## Service Bulletin

HOOFDGRROEP	GROEP	NO.
5	51	404
DATUM		
Januari 1991		
BETR.		
Geventileerde remschijven voor		
400

### Geventileerde remschijven voor

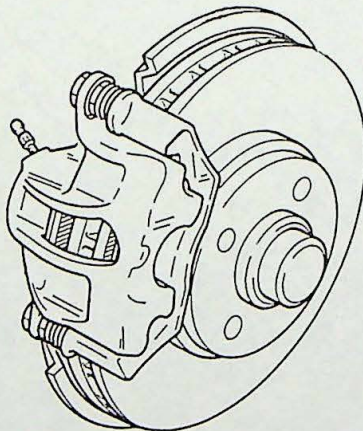
Vanaf modeljaar 1991 zijn er uitvoeringen die voorzien zijn van geventileerde remschijven vóór.  
Het vervangen van de remblokken, en het reviseren van de remklauw voor, is wat methode betreft, gelijk aan de remschijf achter. Zie hiervoor Servicehandboek reparatie en onderhoud hoofdgroep 5(50-59), 480, pagina 7, handelingen C2-C4 en E1-E4.
